# Wijziging in de looprollen

## van enkele spanarmen voor de hulpaggregaataandrijving

Fabrikanten: Audi, Ford, Renault Trucks,  
Seat, Skoda, Volkswagen

Fig. 1: Detailweergave van de looprol in de huidige uitvoering (links)  
en de nieuwe uitvoering (rechts)

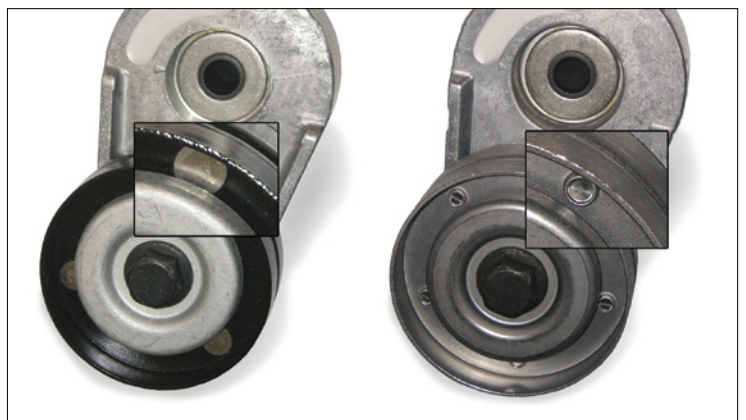
Schaeffler Automotive Aftermarket biedt voor de genoemde spanarmen versies met gewijzigde looprollen aan.

De verschillen zijn, zoals is te zien in Fig. 1, de coating (vroeger zwart, nu metaalgrijs) en de verbinding tussen de beide loopbaanhelften (vroeger geklonken, nu getoxt).

In de omschakelingsfase kunnen we gemengde voorraden van beide uitvoeringen hebben. Beide versies voldoen aan de technische specificaties en kunnen zonder beperking worden gebruikt voor de in de catalogus aangeduide voertuigen.
